SERVICE BULLETIN

RISSE, VERSCHLEISS UND BESCHÄDIGUNG IM VERGASERSTUTZEN BEI ROTAX[®] MOTOR TYPE 912 UND 914 (SERIE)

SB-912-030 R1

SB-914-019 R1

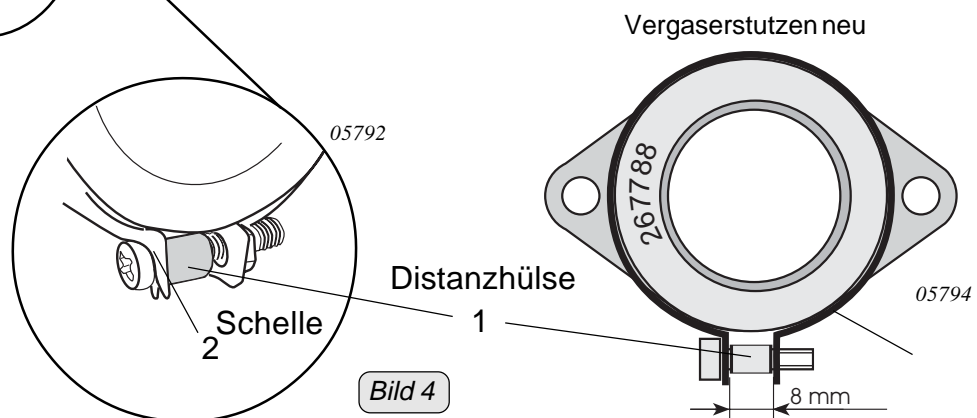
Die Kontrolle der Vergaserstutzen ist entsprechend den Angaben im letztgültigen Wartungshandbuch der jeweiligen Motortype und der Information in Kap. 4) Anhang, Bild 1 durchzuführen.

- Innerhalb der nächsten 10 Betriebsstunden sind die Vergaserstutzen gemäß nachstehender Arbeitsanweisung Kap. 3 auf Beschädigungen, Risse, Verschleiß und Zustand zu kontrollieren und ggf. durch TNr. 267788 zu erneuern.
 - Alle 50^h sind die Vergaserstutzen gemäß nachstehender Arbeitsanweisung Kap. 3 auf Beschädigungen, Risse, Verschleiß und Zustand zu kontrollieren und ggf. durch TNr. 267788 zu erneuern.
- ▲ **WARNUNG:** Nichtbeachtung dieser Anweisungen kann zu Motor- und Personenschaden oder Tod führen!

(siehe Bild 2 bis Bild 4)

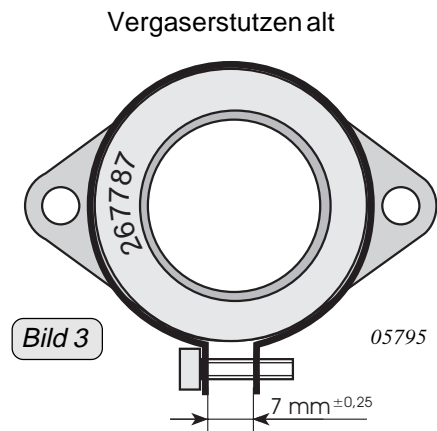
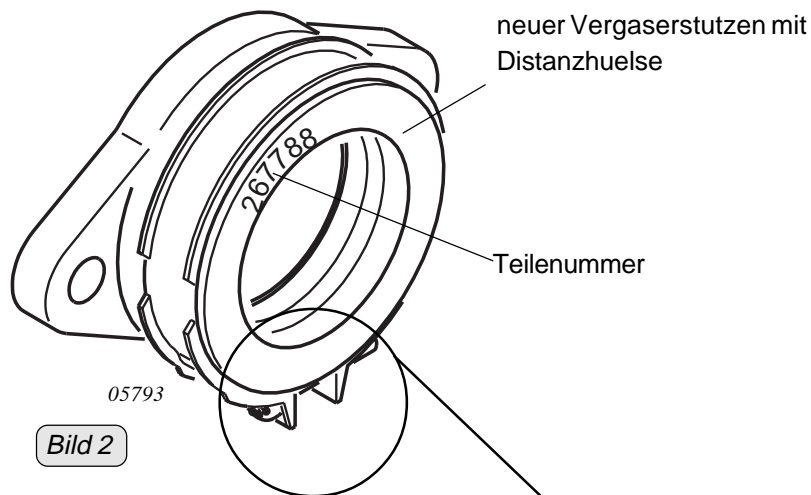
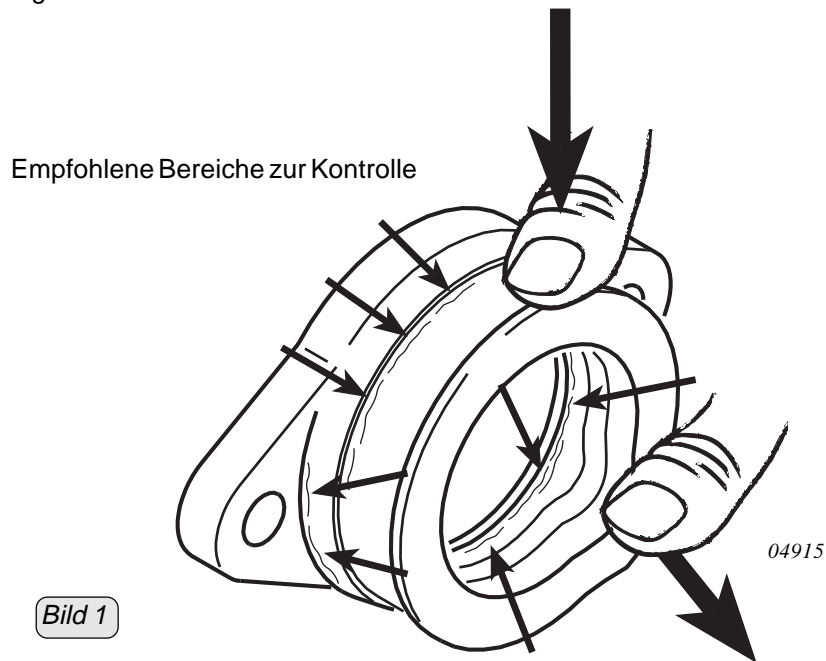
Einführung eines optimierten Vergaserstutzen mit erhöhter Materialfestigkeit und Distanzhülse für die Schelle. Aufgrund einer oder mehrerer der nachfolgenden Ursachen kann es zu überhöhten Belastungen und damit Beschädigungen der Vergaserstutzen kommen:

* ▲ **WARNUNG:** Die im Lieferumfang des Vergaserstutzens TNr. 267788 enthaltene Distanzhülse (1) **darf nicht** in Kombination mit dem Vergaserstutzen TNr. 267787 verbaut werden.

▲ **WARNUNG:** Der im Lieferumfang des Vergaserstutzens TNr. 267785 oder TNr. 267780 enthaltene Aluminium distanzring **darf nicht** in Kombination mit dem Vergaserstutzen TNr. 267788 verbaut werden.

- Der Vergaserstutzen ist gemäß nachstehender Anweisung, zu erneuern.
- Im Falle einer Umrüstung auf TNr. 267788 sind pro Motor **beide** Vergaserstutzen auszutauschen. (Alter und neuer Vergaserstutzen dürfen nicht gemischt verbaut werden)

Der Austausch / die Montage der Vergaserstutzen ist entsprechend den Angaben im letztgültigen Wartungshandbuch der jeweiligen Motortype durchzuführen. Das Anzugsdrehmoment der Spannschelle (2) für den Vergaserstutzen TNr. 267788 beträgt 2,5 Nm (siehe Bild 4).
